**Рекомендации, касающиеся согласованных
на европейском уровне технических предписаний,
применимых к судам внутреннего плавания
(резолюция № 61, пересмотр 2)**

**Предложения по включению в «Рекомендации,
касающиеся согласованных на Европейском уровне
технических предписаний, применимых к судам
внутреннего плавания ЕЭК ООН» (резолюция № 61),
требований к аппарельным устройствам**

Передано правительством Российской Федерации

Предложения по включению в «Рекомендации, касающиеся согласованных на Европейском уровне технических предписаний применимых к судам внутреннего плавания» ЕЭК ООН (Резолюция № 61) требований к аппаратным устройствам

Рис.10.6.1.8-1. Площадка нагружения для пластины

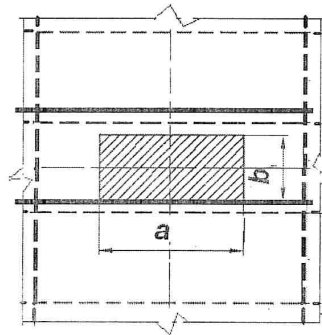
Расчетное положение площадки нагружения показано на рис.10.6.1.8-1 для пластины и рис.10.6.1.8-2 для ребра жесткости.

Размеры площадки нагружения, м, при движении транспорта вдоль балок холостого набора (см. рис.10.6.1.8-1 и рис.10.6.1.8-2) определяются по формулам:

$$a = \sqrt{kA}; \quad (10.6.1.8-3)$$

$$b = \sqrt{A/k}, \quad (10.6.1.8-4)$$

где a — длина отпечатка колеса (вдоль транспортного средства), м;

b — ширина отпечатка колеса (поперек транспортного средства), м;

k — коэффициент, принимаемый равным для:

одиночного колеса	2,0
сдвоенных колес	0,8
строенных колес	0,5
